MOSAIC I - PARANAGUÁ	
RELATÓRIO DE INSPEÇÃO NR-35		Relatório 35-0132	Página 1
		Obra 10077	Revisão 0

VERIFICAÇÃO DAS LINHAS DE VIDA UNIDADE 1 - MOSAIC PARANAGUÁ - PR

NR - 35 - Laudo das Linhas de Vida instaladas na UNIDADE I da empresa MOSAIC Fertilizantes, localizada em Paranaguá – PR, verificando as Zonas Livres de Queda (ZLQ), as forças atuantes nos cabos de aço e as tensões nas ancoragens estruturais constituídas por tubos e perfis laminados de aço, através de Inspeção detalhada, elaboração de projeto das linhas de vida existente e recomendações para adequações, afim em detectar através das inspeções a serem realizadas, a existência de irregularidades que possam comprometer a segurança dos componentes e pessoas, durante o seu funcionamento normal.

7.3 VERIFICAÇÃO DAS TENSÕES NA VIGA DE FIXAÇÃO:

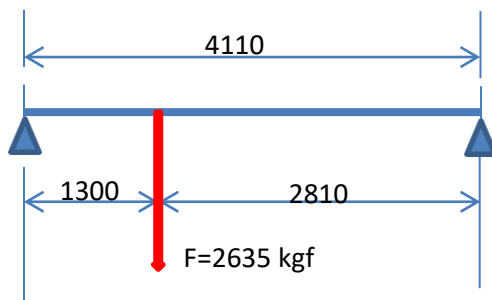
RESULTADOS DA LINHA DE VIDA FLEXÍVEL		
MOSAIC 1 – CARREGAMENTO 1 – LINHAS 1 E 2		
FORÇA NO CABO	F=2635 kgf	OK
ZLQ	5.55m	≥ 4.6m disponível ⇒ Não Passa

$$M = (2635 \times 1300 \times 2810) / 4110 = 2342009 \text{ kgf.mm}$$

$$\sigma = M/W = 2342009 / 37301 = 62.79 \text{ kgf/mm}^2 \geq 15 \text{ kgf/mm}^2 \Rightarrow \text{Não Passa}$$

10.2 VERIFICAÇÃO DAS TENSÕES NA VIGA DE FIXAÇÃO:

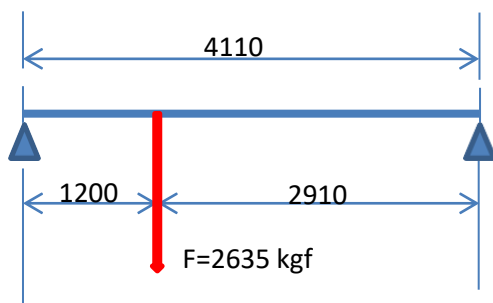
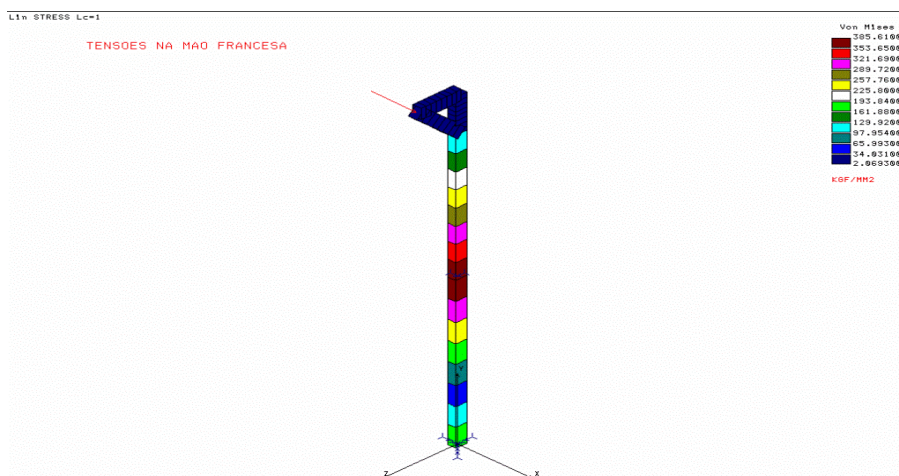
RESULTADOS DA LINHA DE VIDA FLEXÍVEL		
MOSAIC 1 – CARREGAMENTO 1 – LINHAS 1.1		
FORÇA NO CABO	F=2635 kgf	OK
ZLQ	4.97m	≥ 4.6m disponível ⇒ Não Passa

$$M = (2635 \times 1200 \times 2910) / 4110 = 2238788 \text{ kgf}\cdot\text{mm}$$

$$\sigma = M/W = 2238788 / 37301 = 60.02 \text{ kgf}/\text{mm}^2 \geq 15 \text{ kgf}/\text{mm}^2 \Rightarrow \text{Não Passa}$$

Tensão máxima na coluna da mão francesa = 385 kgf/mm² ≥ 15 kgf/mm² ⇒ Não Passa

11.2 VERIFICAÇÃO DAS TENSÕES NA VIGA DE FIXAÇÃO

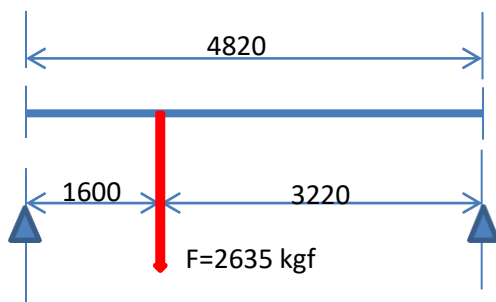
RESULTADOS DA LINHA DE VIDA FLEXÍVEL		
MOSAIC 1 – CARREGAMENTO 2 – LINHAS 1		
FORÇA NO CABO	F=2635 kgf	OK
ZLQ	5.43m	≥ 4.6m disponível ⇒ Não Passa

$$M = (2635 \times 1600 \times 3220) / 4820 = 2816498 \text{ kgf.mm}$$

$$\sigma = M/W = 2816498 / 9370 = 300.59 \text{ kgf/mm}^2 \geq 15 \text{ kgf/mm}^2 \Rightarrow \text{Não Passa}$$

12.2 VERIFICAÇÃO DAS TENSÕES NA VIGA DE FIXAÇÃO

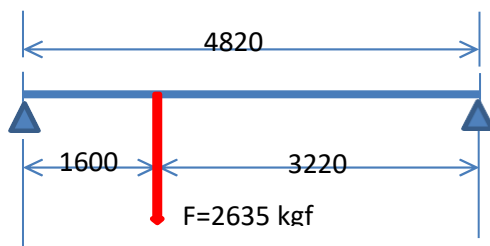
RESULTADOS DA LINHA DE VIDA FLEXÍVEL		
MOSAIC 1 – CARREGAMENTO 2 – LINHAS 1.1 e 2		
FORÇA NO CABO	F=2635 kgf	OK
ZLQ	5.78m	≥ 4.6m disponível ⇒ Não Passa

$$M = (2635 \times 1600 \times 3220) / 4820 = 2816498 \text{ kgf.mm}$$

$$\sigma = M/W = 2816498 / 9370 = 300.59 \text{ kgf/mm}^2 \geq 15 \text{ kgf/mm}^2 \Rightarrow \text{Não Passa}$$

15.0 - PLANILHA DE INSPEÇÃO CARREGAMENTO 1

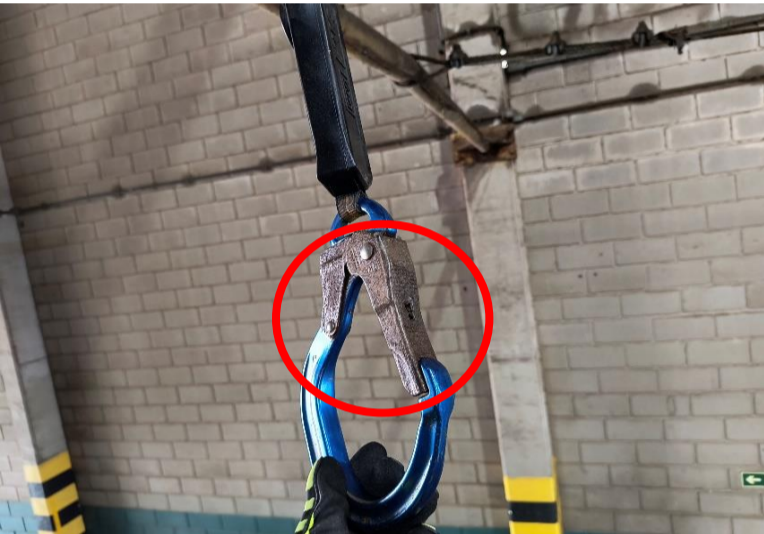
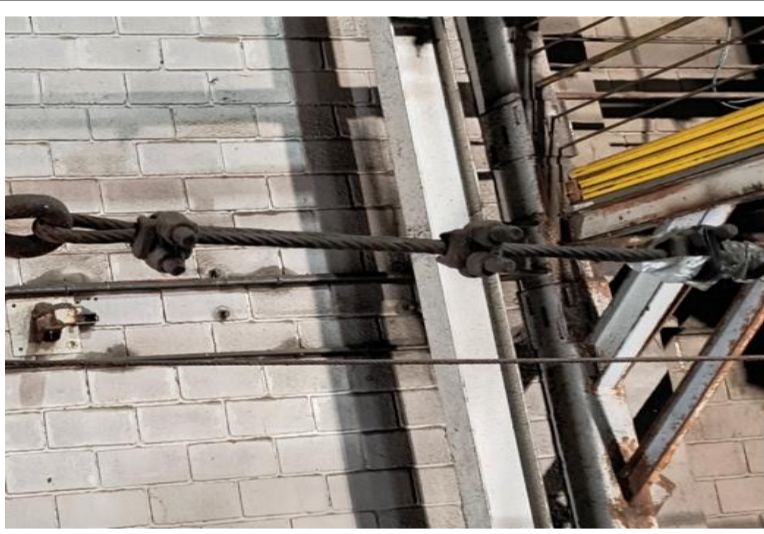
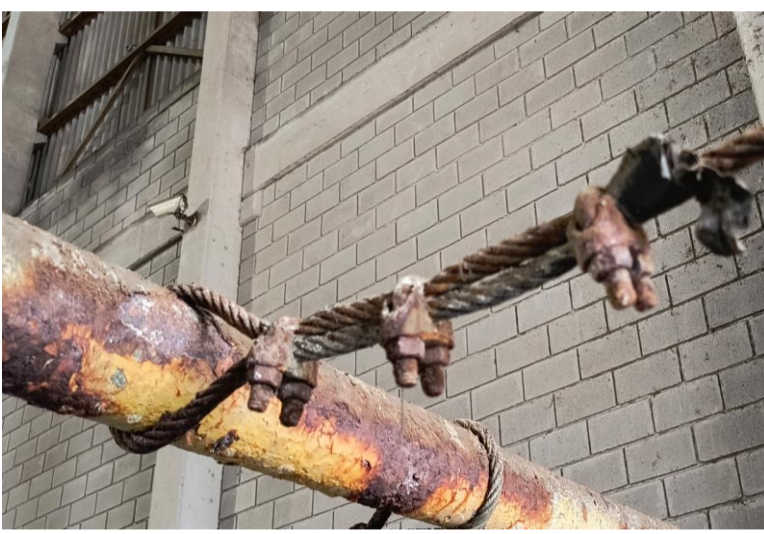
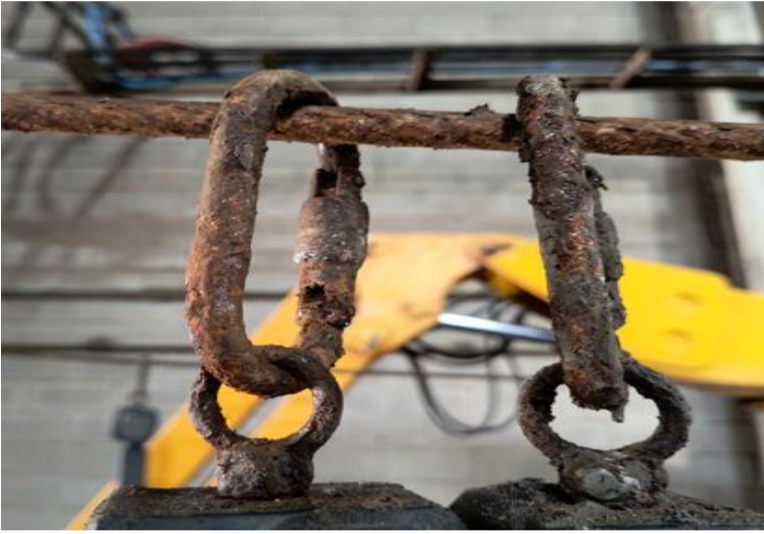
Nº	LOCAL INSPECIONADO	TAG	SITUAÇÃO ENCONTRADA	RECOMENDAÇÃO	PRIORIDADE	FOTO
1	SISTEMA DE PROTEÇÃO CONTRA QUEDAS - SPQ	LINHA 1.0 - Entrada	Foi evidenciado que o sistema de proteção contra quedas - SPQ não atende ao projeto.	Necessário instalar novo sistema de proteção contra quedas - SPQ que atenda a NR-35 item 35.6 e o projeto de instalação.	P-0	
2	ESTRUTURA	LINHA 1.0 - Entrada	Foi evidenciado pontos de corrosão e deformação na estrutura.	Necessário substituir a estrutura atendendo a NR-35 e o projeto de instalação.	P-0	
3	LAÇO DE VIGA	LINHA 1.0 - Entrada	Foi evidenciado que o dispositivo de ancoragem utilizado não atende os requisitos técnicos de aplicação conforme NBR 16325-1	Necessário substituir a instalação conforme o projeto.	P-0	
4	TRAVA- QUEDAS	LINHA 1.0 - Entrada	Foi evidenciado que o trava quedas encontra-se conectado ao laço da viga.	Necessário que o talabarte seja posicionado conforme NR-35 item 35.6.11.1	P-0

5	ESTRUTURA	LINHA 1.0 - Entrada	Foi evidenciado a existência de um cabo elétrico na estrutura.	Necessário remover o cabo elétrico da linha de vida designada exclusivamente para trabalhos em altura conforme SPQ.	P-0

Nº	LOCAL INSPECIONADO	TAG	SITUAÇÃO ENCONTRADA	RECOMENDAÇÃO	PRIORIDADE	FOTO
6	OLHAL GIRATÓRIO	LINHA 1.0 - Entrada	Foi evidenciado que o olhal giratório do trava quedas encontra-se com corrosão.	Necessário providenciar o tratamento e limpeza periódica no olhal giratório.	P-0	
7	TRAVA DO GANCHO	LINHA 1.0 - Entrada	Foi evidenciado que a trava do gancho encontra-se com corrosão	Necessário providenciar o tratamento e limpeza periódica na trava do gancho.	P-0	
8	GRAMPOS	LINHA 1.0 - Entrada	Foi evidenciado que os grampos estão com pontos de corrosão.	Necessário providenciar o tratamento e limpeza periódica nos grampos.	P-0	
9	PERNA MORTA	LINHA 1.0 - Entrada	Foi evidenciado a presença de material que encontra-se impedindo a visualizar a integridade da PERNA MORTA.	Necessário remover o material, a fim de verificar a integridade da PERNA MORTA.	P-0	
10	ESTICADOR	LINHA 1.0 - Entrada	Foi evidenciado que o esticador esta envolvido a um material não adequado.	Necessário remover material a fim de garantir o funcionamento do esticador e verificar sua integridade.	P-0

Nº	LOCAL INSPECIONADO	TAG	SITUAÇÃO ENCONTRADA	RECOMENDAÇÃO	PRIORIDADE	FOTO
11	SAPATILHO	LINHA 1.0 - Entrada	Foi evidenciado que o cabo de aço encontra-se sem sapatilho.	Necessário instalar sapatilho de acordo com a ABNT NBR11900-1, considerando as dimensões e o formato do cabo de aço.	P-0	
12	TROLLEY	LINHA 1.0 - Entrada	Foi evidenciado o uso de mosquetão como dispositivo de ancoragem.	Necessário a instalação de trolley como dispositivo de ancoragem.	P-0	
13	ESTRUTURA	LINHA 1.0 - Saída	Foi evidenciado pontos de corrosão e deformação na estrutura.	Necessário substituir a estrutura atendendo a NR-35 e o projeto de instalação.	P-0	
14	LAÇO DE VIGA	LINHA 1.0 - Saída	Foi evidenciado que o dispositivo de ancoragem utilizado não atende os requisitos técnicos de aplicação conforme NBR 16325-1	Necessário substituir a instalação conforme o projeto de instalação.	P-0	
15	GRAMPO	LINHA 1.0 - Saída	Foi evidenciado que os grampos estão com pontos de corrosão	Necessário providenciar o tratamento e limpeza periódica nos grampos.	P-0

Nº	LOCAL INSPECIONADO	TAG	SITUAÇÃO ENCONTRADA	RECOMENDAÇÃO	PRIORIDADE	FOTO
16	SAPATILHO	LINHA 1.0 - Saída	Foi evidenciado que o cabo de aço encontra-se sem o sapatilho.	Necessário substituir a instalação conforme o projeto de instalação.	P-0	
17	DOCUMENTAÇÃO - DISPOSITIVO DE ANCORAGEM E FIXAÇÃO	REQUISITO LEGAL - Anexo II - Item 3.2	Foi observado que o dispositivo de ancoragem e fixação não foram projetados e construídos sob responsabilidade de profissional legalmente habilitado.	Necessário que seja instalada uma nova linha de vida projetada e construída conforme (NBR-16325-1/2024 e NBR-16325-2/2024) sob responsabilidade de Profissional Legalmente Habilitado, pois a linha de vida atual não atende o critério de ZLQ mínima.	P-0	-
18	DOCUMENTAÇÃO - SISTEMA DE ANCORAGEM	REQUISITO LEGAL - Anexo II - Item 3.2.1	Foi observado que os pontos de ancoragem da ancoragem estrutural não possuem marcação realizada pelo fabricante ou responsável técnico que deve conter: a) identificação do fabricante; b) número de lote, de série ou outro meio que permita a rastreabilidade; e c) número máximo de trabalhadores que podem estar conectados simultaneamente ou força máxima aplicável.	Verificar junto ao fabricante a reconstituição da marcação dos pontos de ancoragem da ancoragem estrutural que devera ter a marcação realizada pelo fabricante ou responsável técnico e deve conter: a) identificação do fabricante; b) número de lote, de série ou outro meio que permita a rastreabilidade; e	P-0	-

22	DOCUMENTAÇÃO - SISTEMA DE ANCORAGEM	REQUISITO LEGAL - Item 4.1.1 NBR-16325 - 1/24; NBR-16325-2/24	<p>Foi observado que o projeto da linha de vida não está em conformidade com as normas técnicas (NBR-16325-1/2024 e NBR-16325-2/2024)</p>	<p>Necessário que seja instalada uma nova linha de vida projetada e construída conforme (NBR-16325-1/2024 e NBR-16325-2/2024) sob responsabilidade de Profissional Legalmente Habilitado, pois a linha de vida atual não atende o critério de ZLQ mínima.</p>	P-0	-

Nº	LOCAL INSPECIONADO	TAG	SITUAÇÃO ENCONTRADA	RECOMENDAÇÃO	PRIORIDADE	FOTO
1	SISTEMA DE PROTEÇÃO CONTRA QUEDAS - SPQ	LINHA 1.1 - Entrada	Foi evidenciado que o sistema de proteção contra quedas - SPQ não atende ao projeto.	Necessário instalar novo sistema de proteção contra quedas - SPQ que atenda a NR-35 item 35.6 e o projeto de instalação.	P-0	
2	ESTRUTURA	LINHA 1.1 - Entrada	Foi evidenciado pontos de corrosão e deformação na estrutura.	Necessário substituir a estrutura atendendo a NR-35 e o projeto de instalação.	P-0	
3	LAÇO DE VIGA	LINHA 1.1 - Entrada	Foi evidenciado que o dispositivo de ancoragem utilizado não atende os requisitos técnicos de aplicação conforme NBR 16325-1	Necessário substituir a instalação conforme o projeto.	P-0	
4	OLHAL GIRATÓRIO	LINHA 1 - Entrada	Foi evidenciado que o olhal giratório do trava quedas encontra-se com corrosão.	Necessário providenciar o tratamento e limpeza periódica no olhal giratório.	P-0

Nº	LOCAL INSPECIONADO	TAG	SITUAÇÃO ENCONTRADA	RECOMENDAÇÃO	PRIORIDADE	FOTO
5	TRAVA DO GANCHO	LINHA 1 - Entrada	Foi evidenciado que a trava do gancho encontra-se com corrosão	Necessário providenciar o tratamento e limpeza periódica na trava do gancho.	P-0	
6	GRAMPOS	LINHA 1.1 - Entrada	Foi evidenciado que os grampos encontram-se com corrosão.	Necessário providenciar o tratamento e limpeza periódica nos grampos.	P-0	
7	PERNA MORTA	LINHA 1.1 - Entrada	Foi evidenciado que a PERNA MORTA não encontra-se com o seu dimensionamento em conformidade.	Necessário deixar a PERNA MORTA igual a largura do corpo do grampo conforme especificado na ABNT NBR 11900-4.	P-0	
8	MOSQUETÃO	LINHA 1.1 - Entrada	Foi evidenciado o uso do mosquetão como dispositivo de ancoragem.	Necessário a instalação de trolley como dispositivo de ancoragem.	P-0

Nº	LOCAL INSPECIONADO	TAG	SITUAÇÃO ENCONTRADA	RECOMENDAÇÃO	PRIORIDADE	FOTO
9	MOSQUETÃO	LINHA 1.1 - Entrada	Foi evidenciado que o mosquetão encontra-se com corrosão.	Necessário providenciar o tratamento e limpeza periódica no mosquetão.	P-0	
10	ESTRUTURA	LINHA 1.1 - Saída	Foi evidenciado pontos de corrosão e deformação na estrutura.	Necessário a substituição da estrutura conforme a NR-35 e o projeto de instalação.	P-0	
11	ESTICADOR	LINHA 1.1 - Saída	Foi evidenciado que o esticador esta envolvido a um material não adequado.	Necessário remover material a fim de garantir o funcionamento do esticador e verificar sua integridade.	P-0	
12	SAPATILHO	LINHA 1.1 - Saída	Foi evidenciado que o cabo de aço encontra-se sem o sapatilho.	Necessário instalar sapatilho de acordo com a ABNT NBR11900-1, considerando as dimensões e o formato do cabo de aço.	P-0

Nº	LOCAL INSPECIONADO	TAG	SITUAÇÃO ENCONTRADA	RECOMENDAÇÃO	PRIORIDADE	FOTO
13	PERNA MORTA	LINHA 1.1 - Saída	Foi evidenciado que a PERNA MORTA não encontra-se com o seu dimensionamento em conformidade.	Necessário deixar a PERNA MORTA igual a largura do corpo do grampo conforme especificado na ABNT NBR 11900-4.	P-0	
14	DOCUMENTAÇÃO - DISPOSITIVO DE ANCORAGEM E FIXAÇÃO	REQUISITO LEGAL - Anexo II - Item 3.2	Foi observado que o dispositivo de ancoragem e fixação não foram projetados e construídos sob responsabilidade de profissional legalmente habilitado.	Necessário que seja instalada uma nova linha de vida projetada e construída conforme (NBR-16325-1/2024 e NBR-16325-2/2024) sob responsabilidade de Profissional Legalmente Habilitado, pois a linha de vida atual não atende o critério de ZLQ mínima.	P-0	-
15	DOCUMENTAÇÃO - SISTEMA DE ANCORAGEM	REQUISITO LEGAL - Anexo II - Item 3.2.1	Foi observado que os pontos de ancoragem da ancoragem estrutural não possuem marcação realizada pelo fabricante ou responsável técnico que deve conter: a) identificação do fabricante; b) número de lote, de série ou outro meio que permita a rastreabilidade; e c) número máximo de trabalhadores que podem estar conectados simultaneamente ou força máxima aplicável.	Verificar junto ao fabricante a reconstituição da marcação dos pontos de ancoragem da ancoragem estrutural que devera ter a marcação realizada pelo fabricante ou responsável técnico e deve conter: a) identificação do fabricante; b) número de lote, de série ou outro meio que permita a rastreabilidade; e	P-0	-

Nº	LOCAL INSPECIONADO	TAG	SITUAÇÃO ENCONTRADA	RECOMENDAÇÃO	PRIORIDADE	FOTO
1	SISTEMA DE PROTEÇÃO CONTRA QUEDAS - SPQ	LINHA 2 - Entrada	Foi evidenciado que o sistema de proteção contra quedas - SPQ encontra-se reprovada conforme projeto elaborado.	Necessário instalar novo sistema de proteção contra quedas - SPQ que atenda a NR-35 item 35.6 e o projeto de instalação.	P-0	
2	ESTRUTURA	LINHA 2 - Entrada	Foi evidenciado pontos de corrosão e deformação na estrutura.	Necessário substituir a estrutura atendendo a NR-35 e o projeto de instalação.	P-0	
3	LAÇO DE VIGA	LINHA 2 - Entrada	Foi evidenciado que o dispositivo de ancoragem utilizado não atende os requisitos técnicos de aplicação conforme NBR 16325-1.	Necessário substituir a instalação conforme o projeto.	P-0	
4	GRAMPO	LINHA 2 - Entrada	Foi evidenciado que o posicionamento dos grampos não estão em conformidade.	Necessário adequar posicionamento dos grampo conforme especificado na ABNT NBR 11900-4.	P-0

Nº	LOCAL INSPECIONADO	TAG	SITUAÇÃO ENCONTRADA	RECOMENDAÇÃO	PRIORIDADE	FOTO
5	PERNA MORTA	LINHA 2 - Entrada	Foi evidenciado que a PERNA MORTA não encontra-se com o seu dimensionamento em conformidade.	Necessário deixar a PERNA MORTA igual a largura do corpo do grampo conforme especificado na ABNT NBR 11900-4.	P-0	
6	TROLLEY	LINHA 2 - Entrada	Foi evidenciado o uso do mosquetão como dispositivo de ancoragem.	Necessário a instalação de trolley como dispositivo de ancoragem.	P-0	
7	ESTRUTURA	LINHA 2 - Saída	Foi evidenciado pontos de corrosão e deformação na estrutura.	Necessário substituir a estrutura atendendo a NR-35 e o projeto de instalação.	P-0	
8	LAÇO DE VIGA	LINHA 2 - Saída	Foi evidenciado que o dispositivo de ancoragem utilizado não atende os requisitos técnicos de aplicação conforme NBR 16325-1.	Necessário substituir a instalação conforme o projeto de instalação.	P-0	
9	GRAMPO	LINHA 2 - Saída	Foi evidenciado que os grampos encontram-se com corrosão.	Necessário providenciar o tratamento e limpeza periódica nos grampos.	P-0

Nº	LOCAL INSPECIONADO	TAG	SITUAÇÃO ENCONTRADA	RECOMENDAÇÃO	PRIORIDADE	FOTO
10	SAPATILHO	LINHA 2 - Saída	Foi evidenciado que o cabo de aço encontra-se sem o sapatilho.	Necessário instalar sapatilho de acordo com a ABNT NBR11900-1, considerando as dimensões e o formato do cabo de aço.	P-0	
11	FIXAÇÃO ESTRUTURAL	LINHA 2 - Saída	Foi evidenciado que a fixação estrutural encontra-se em processo de corrosão.	Necessário efetuar tratamento em toda a fixação estrutural.	P-0	
12	DOCUMENTAÇÃO - DISPOSITIVO DE ANCORAGEM E FIXAÇÃO	REQUISITO LEGAL - Anexo II - Item 3.2	Foi observado que o dispositivo de ancoragem e fixação não foram projetados e construídos sob responsabilidade de profissional legalmente habilitado.	Necessário que seja instalada uma nova linha de vida projetada e construída conforme (NBR-16325-1/2024 e NBR-16325-2/2024) sob responsabilidade de Profissional Legalmente Habilitado, pois a linha de vida atual não atende o critério de ZLQ mínima.	P-0	-

15.1 - PLANILHA DE INSPEÇÃO CARREGAMENTO 2

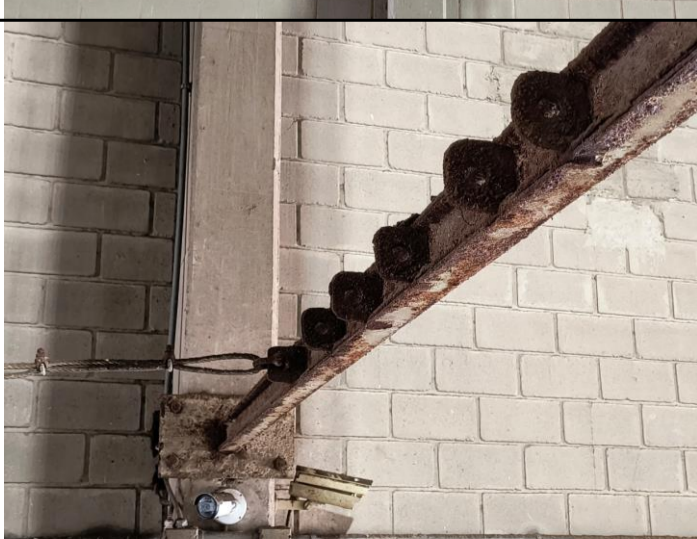
Nº	LOCAL INSPECIONADO	TAG	SITUAÇÃO ENCONTRADA	RECOMENDAÇÃO	PRIORIDADE	FOTO
1	ESTRUTURA	LINHA 1.0	Foi evidenciado que a estrutura encontra-se com corrosão em toda sua extensão.	Necessário providenciar o tratamento e pintura na estrutura.	P-0	
2	FIXAÇÃO DA ESTRUTURA	LINHA 1.0	Foi evidenciado que a fixação da estrutura encontra-se com corrosão.	Necessário providenciar o tratamento e pintura na fixação da estrutura.	P-0	
3	ESTRUTURA	LINHA 1.0	Foi evidenciado que a estrutura encontra-se com corrosão em toda sua extensão.	Necessário providenciar o tratamento e pintura na estrutura.	P-0	
4	OLHAL DE ANCORAGEM	LINHA 1.0	Foi evidenciado que o olhal de ancoragem encontra-se com corrosão.	Necessário providenciar o tratamento e limpeza periódica no olhal.	P-0	
5	SAPATILHO	LINHA 1.0	Foi evidenciado que o cabo de aço encontra-se sem sapatilho.	Necessário instalar sapatilho de acordo com a ABNT NBR11900-1, considerando as dimensões e o formato do cabo de aço.	P-0

Nº	LOCAL INSPECIONADO	TAG	SITUAÇÃO ENCONTRADA	RECOMENDAÇÃO	PRIORIDADE	FOTO
6	GRAMPOS	LINHA 1.0	Foi evidenciado que os grampos encontram-se com corrosão.	Necessário providenciar o tratamento e limpeza periódica nos grampos.	P-0	
7	ESTICADOR	LINHA 1.0	Foi evidenciado que o esticador esta envolvido a um material não adequado.	Necessário remover material a fim de garantir o funcionamento do esticador e verificar sua integridade.	P-0	
8	OLHAL DE ANCORAGEM	LINHA 1.0	Foi evidenciado que o olhal de ancoragem encontra-se com corrosão.	Necessário providenciar o tratamento e limpeza periódica no olhal.	P-0	
9	SAPATILHO	LINHA 1.0	Foi evidenciado que o cabo de aço encontra-se sem sapatilho.	Necessário instalar sapatilho de acordo com a ABNT NBR11900-1, considerando as dimensões e o formato do cabo de aço.	P-0	
10	GRAMPOS	LINHA 1.0	Foi evidenciado que os grampos encontram-se com corrosão.	Necessário providenciar o tratamento e limpeza periódica nos grampos.	P-0

Nº	LOCAL INSPECIONADO	TAG	SITUAÇÃO ENCONTRADA	RECOMENDAÇÃO	PRIORIDADE	FOTO
11	FIXAÇÃO DA ESTRUTURA	LINHA 1.0	Foi evidenciado que a fixação da estrutura encontra-se com corrosão.	Necessário providenciar o tratamento e pintura na fixação da estrutura.	P-0	
14	DOCUMENTAÇÃO - DISPOSITIVO DE ANCORAGEM E FIXAÇÃO	REQUISITO LEGAL - Anexo II - Item 3.2	Foi observado que o dispositivo de ancoragem e fixação não foram projetados e construídos sob responsabilidade de profissional legalmente habilitado.	Necessário que seja instalada uma nova linha de vida projetada e construída conforme (NBR-16325-1/2024 e NBR-16325-2/2024) sob responsabilidade de Profissional Legalmente Habilitado, pois a linha de vida atual não atende o critério de ZLQ mínima.	P-0	-
15	DOCUMENTAÇÃO - SISTEMA DE ANCORAGEM	REQUISITO LEGAL - Anexo II - Item 3.2.1	Foi observado que os pontos de ancoragem da ancoragem estrutural não possuem marcação realizada pelo fabricante ou responsável técnico que deve conter: a) identificação do fabricante; b) número de lote, de série ou outro meio que permita a rastreabilidade; e c) número máximo de trabalhadores que podem estar conectados simultaneamente ou força máxima aplicável.	Verificar junto ao fabricante a reconstituição da marcação dos pontos de ancoragem da ancoragem estrutural que devera ter a marcação realizada pelo fabricante ou responsável técnico e deve conter: a) identificação do fabricante; b) número de lote, de série ou outro meio que permita a rastreabilidade; e	P-0	-

Nº	LOCAL INSPECIONADO	TAG	SITUAÇÃO ENCONTRADA	RECOMENDAÇÃO	PRIORIDADE	FOTO
1	OLHAL GIRATÓRIO	LINHA 1.1	Foi evidenciado que o olhal giratório do trava quedas encontra-se com corrosão.	Necessário providenciar o tratamento e limpeza periódica no olhal giratório.	P-0	
2	CABO DE AÇO	LINHA 1.1	Foi evidenciado que o cabo de aço encontra-se com corrosão.	Necessário providenciar o tratamento e limpeza periódica no cabo.	P-0	
3	OLHAL DE ANCORAGEM	LINHA 1.1	Foi evidenciado que o olhal de ancoragem encontra-se com corrosão.	Necessário providenciar o tratamento e limpeza periódica no olhal.	P-0	
4	ESTICADOR	LINHA 1.1	Foi evidenciado que o esticador esta envolvido a um material não adequado.	Necessário remover material a fim de garantir o funcionamento do esticador e verificar sua integridade.	P-0	
5	OLHAL DE ANCORAGEM	LINHA 1.1	Foi evidenciado que o olhal de ancoragem encontra-se com corrosão.	Necessário providenciar o tratamento e limpeza periódica no olhal.	P-0

Nº	LOCAL INSPECIONADO	TAG	SITUAÇÃO ENCONTRADA	RECOMENDAÇÃO	PRIORIDADE	FOTO
6	ESTRUTURA	LINHA 1.1	Foi evidenciado pontos de corrosão e deformação na estrutura.	Necessário substituir a estrutura atendendo a NR-35 e o projeto de instalação.	P-0	
7	ESTICADOR	LINHA 1.1	Foi evidenciado que o esticador esta envolvido a um material não adequado.	Necessário remover material a fim de garantir o funcionamento do esticador e verificar sua integridade.	P-0	
8	OLHAL DE ANCORAGEM	LINHA 1.1	Foi evidenciado que o olhal de ancoragem encontra-se com corrosão.	Necessário providenciar o tratamento e limpeza periódica no olhal.	P-0	
9	CABO DE AÇO	LINHA 1.1	Foi evidenciado que o cabo de aço encontra-se com corrosão.	Necessário providenciar o tratamento e limpeza periódica no cabo.	P-0	
10	GRAMPOS	LINHA 1.1	Foi evidenciado que os grampos encontram-se com corrosão.	Necessário providenciar o tratamento e limpeza periódica nos grampos.	P-0

Nº	LOCAL INSPECIONADO	TAG	SITUAÇÃO ENCONTRADA	RECOMENDAÇÃO	PRIORIDADE	FOTO
11	TRAVA DO GANCHO	LINHA 1.1	Foi evidenciado que a trava do gancho encontra-se com corrosão	Necessário providenciar o tratamento e limpeza periódica na trava do gancho.	P-0	
12	TRAVA DO GANCHO	LINHA 1.1	Foi evidenciado que a trava do gancho encontra-se com corrosão	Necessário providenciar o tratamento e limpeza periódica na trava do gancho.	P-0	
13	CABO DE AÇO	LINHA 1.1	Foi evidenciado que o cabo de aço encontra-se com corrosão.	Necessário providenciar o tratamento e limpeza periódica no cabo.	P-0	
14	ESTRUTURA	LINHA 1.1	Foi evidenciado pontos de corrosão e deformação na estrutura.	Necessário substituir a estrutura atendendo a NR-35 e o projeto de instalação.	P-0	
15	OLHAL DE ANCORAGEM	LINHA 1.1	Foi evidenciado que o olhal de ancoragem encontra-se com corrosão.	Necessário providenciar o tratamento e limpeza periódica no olhal.	P-0

Nº	LOCAL INSPECIONADO	TAG	SITUAÇÃO ENCONTRADA	RECOMENDAÇÃO	PRIORIDADE	FOTO
16	MOSQUETÃO	LINHA 1.1	Foi evidenciado o uso do mosquetão como dispositivo de ancoragem.	Necessário a instalação de trolley como dispositivo de ancoragem.	P-0	
17	MOSQUETÃO	LINHA 1.1	Foi evidenciado que o mosquetão encontra-se com corrosão.	Necessário providenciar o tratamento e limpeza periódica no mosquetão.	P-0	
18	CABO DE AÇO	LINHA 1.1	Foi evidenciado que o cabo de aço encontra-se com corrosão.	Necessário providenciar o tratamento e limpeza periódica no cabo.	P-0	
19	GRAMPOS	LINHA 1.1	Foi evidenciado que os grampos encontram-se com corrosão.	Necessário providenciar o tratamento e limpeza periódica nos grampos.	P-0	
20	PERNA MORTA	LINHA 1.1	Foi evidenciado que a PERNA MORTA não encontra-se com o seu dimensionamento em conformidade.	Necessário deixar a PERNA MORTA igual a largura do corpo do grampo conforme especificado na ABNT NBR 11900-4.	P-0
